川内原子力発電所 1号炉及び2号炉

標準応答スペクトルを考慮した地震動評価における 地下構造モデルの設定について

第1163回 審査会合資料を加筆・修正

2023年7月28日
九州電力株式会社

〔①熊本県熊本地方（2016年熊本地震本震）の例〕

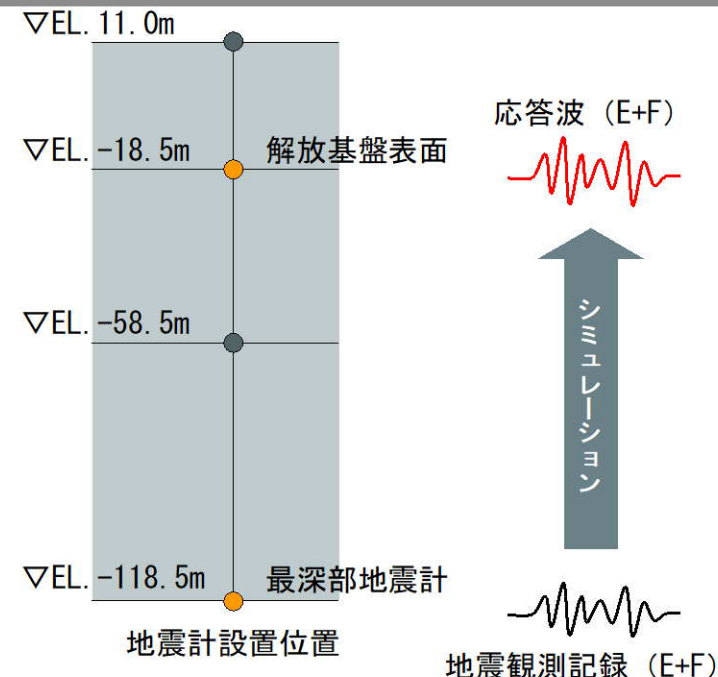
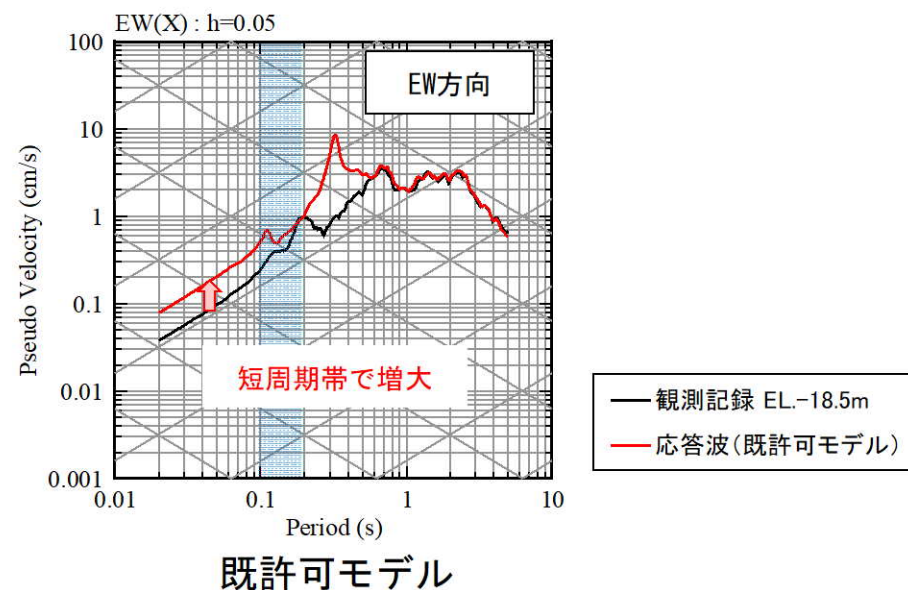
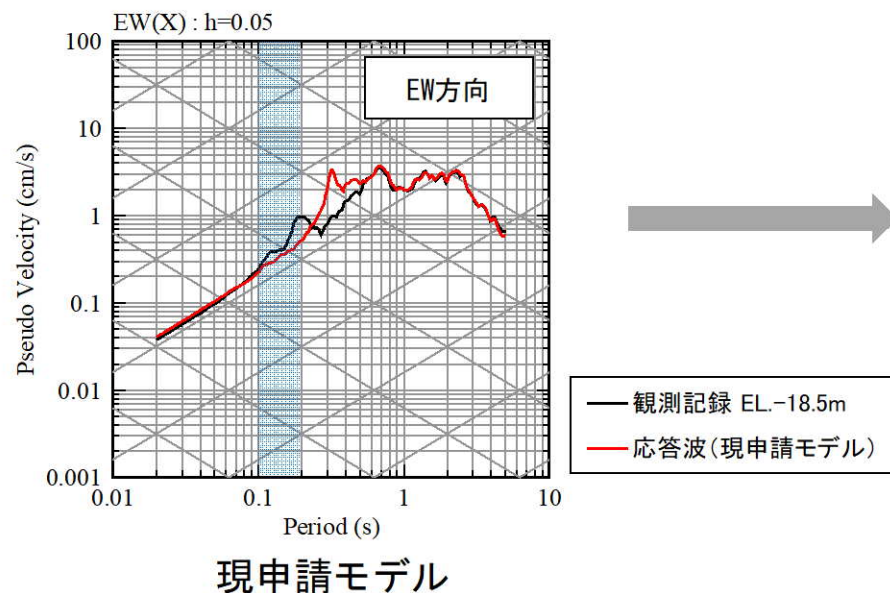
○ 第1113回審査会合（令和5年2月10日）でのご指摘

- ・ 地下構造モデルの設定方針について、既許可モデルをそのまま用いた場合に観測記録と整合するか確認したうえで、浅部の地盤減衰や速度構造を見直す等、どのように見直し対応するか、速やかに説明すること。

○ 第1142回審査会合（令和5年4月28日）でのご指摘

- ・ 地下構造モデルの見直し方針の説明では、単なる方針、速度構造を見直して観測事実と合わせ込むというだけでなく、既許可及びそれ以降の観測事実を踏まえた地下構造モデルの構築に係る論理構成、観測事実を再現できるという成立性とそれらの根拠を具体的に示すこと。

- 現申請モデルに対するコメントを踏まえ、既許可モデル※による観測記録との整合性の確認を実施。

- 既許可モデルは、現申請モデルより地盤減衰が小さく、応答波の応答スペクトルが短周期帯で増大することにより、周期0.1秒から0.2秒において、観測記録と同等もしくは上回ることから、現申請モデルに比べて整合性が改善される。(10頁)
- 短周期帯において観測記録を大きく上回り、大きな保守性を有する傾向がみられる。(10頁)

- 以上を踏まえ、既許可モデルを用いる方針とする。

- 既許可モデルを用いて、最深部地震計（EL. -118.5m）で得られた地震観測記録を入力※とし、1次元波動論に基づき、推定した応答波（EL. -18.5m）※の応答スペクトルと同位置の地震計で得られた地震観測記録の応答スペクトルとの比較を実施。
- 既許可モデルは、現申請モデルより、地盤減衰が小さく、応答波の応答スペクトルが短周期帯で増大することにより、水平方向の周期0.1秒から0.2秒において、観測記録と同等もしくは上回ることから、現申請モデルに比べて観測記録との整合性が改善される。（参考②）
- 短周期帯において観測記録を大きく上回り、大きな保守性を有する傾向がみられる。

伝達関数の比較 (EL. -118.5m /EL. -200m)

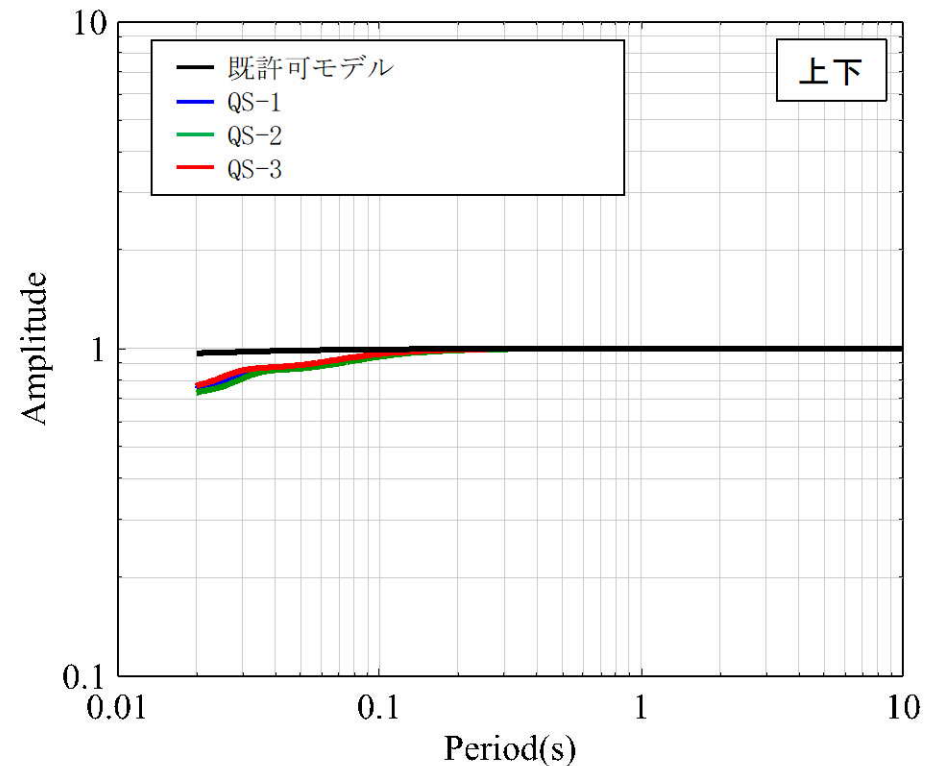
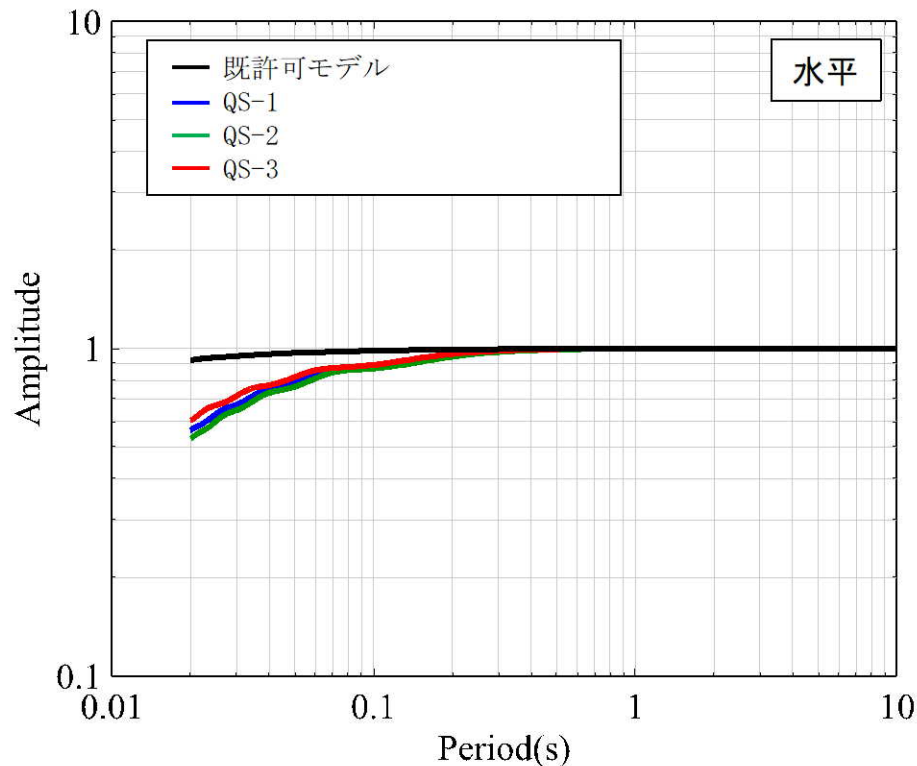
コメントNo. 21①「EL. -200m以浅の地盤減衰に大きな保守性がある点について、わかりやすい説明になるようデータを資料に追加し、提示すること」を踏まえ、資料を追加

- EL. -118.5mからEL. -200mの範囲の伝達関数について、既許可モデルは、QS-1孔からQS-3孔までの伝達関数に対して、短周期から長周期までの全ての周期帯において同等もしくは上回り、短周期側では大きな保守性を有する。

速度構造を見直したモデルの設定 (1/2)

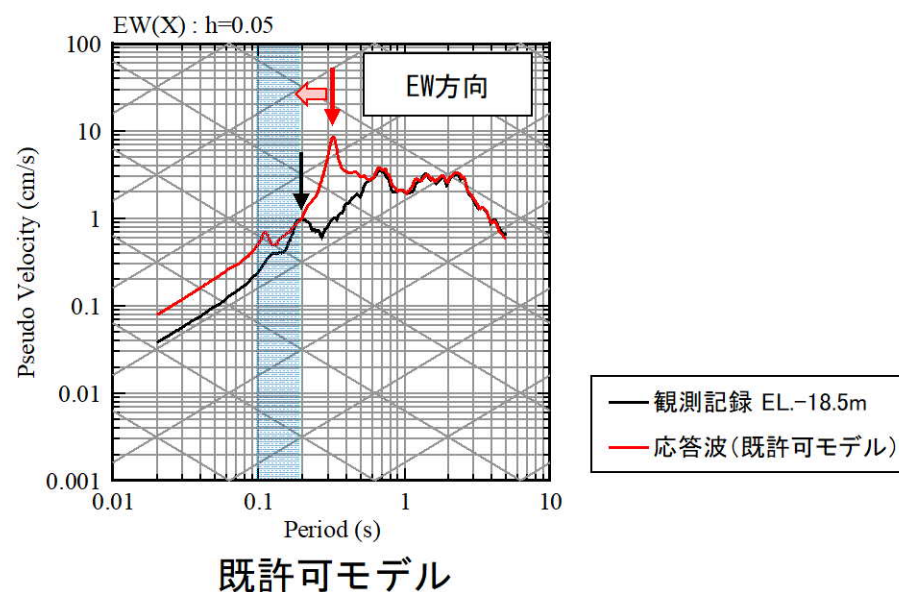
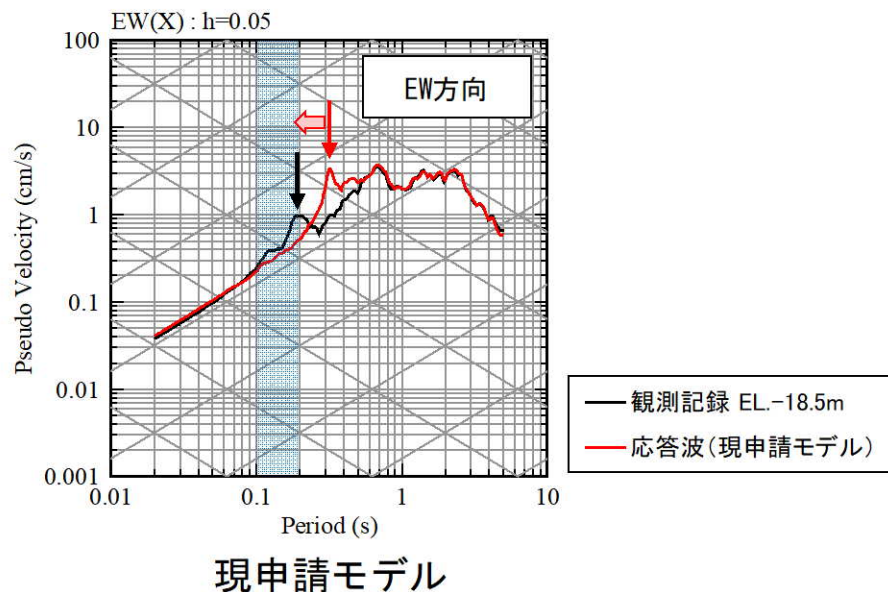
コメントNo. 21②「既許可モデルに見直した経緯について、端的な表現に見直すこと。」を踏まえ、記載を修正。

- 現申請モデルに対するコメントを踏まえ、地震観測記録の応答スペクトルによる確認における観測記録との整合性を改善するため、速度構造の見直しの検討を実施。また、速度構造を見直したモデル（以下、見直しモデル）と既許可モデルの観測記録との整合性の確認を実施した。
 - 見直しモデルは、速度構造を見直すことにより水平方向の周期0.1秒から0.2秒における観測記録との整合性が改善する傾向が見られた（42頁、48頁、参考②）。

しかしながら、見直しモデルの地下深部の速度構造については、地震観測記録やPS検層による直接的な地盤物性等の見直しモデルの妥当性を検証するための十分なデータがないことから合理的な説明ができないと判断した（43頁）。
 - 一方、既許可モデルは、現申請モデルより地盤減衰が小さく、応答波の応答スペクトルが短周期帯で増大することにより観測記録との整合性が改善され、短周期で大きな保守性を有する傾向がみられる（10頁、参考②）。

- 以上を踏まえ、標準応答スペクトルを考慮した地震動評価については既許可モデルを用いることとする。
- これにより安全裕度の向上を図るとともに、経過措置期限までの許可取得を目指すこととする。
